**Anfrage**

**Ökologischen Aufwertung und Aussenraumgestaltung zur öffentlichen Nutzung im Hochwasserschutzprojekt am Stadtbach Aarau / Behmen**

Abbildung 1

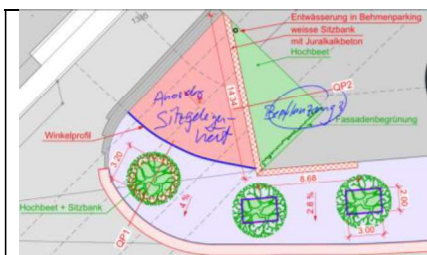
- Anordnung der Sitzgelegenheiten -welche Überlegungen wurden bei der Anordnung gemacht? Es wäre wünschenswert, dass die Anordnung der Sitzgelegenheiten sich (auch) an den menschlichen Gewohnheiten zu kommunizieren orientiert.<sup>1</sup> Rondelle sind in der Regel wenig geeignet um in der Gruppe miteinander zu kommunizieren; Was meint der Stadtrat und welche Verbesserung schlägt der Stadtrat vor? (vgl. auch Abb. 1).

- Gemäss Plan ist nur im violetten Bereich eine Entsiegelung geplant. Ist es möglich zusätzliche Flächen zu entsiegeln? Namentlich den Spickel zwischen Hochbeet und Baum mit Rondell im Westperimeter sowie die Fläche um die Bäume im Ostperimeter (vgl. auch Abb. 1 und Abb. 2)
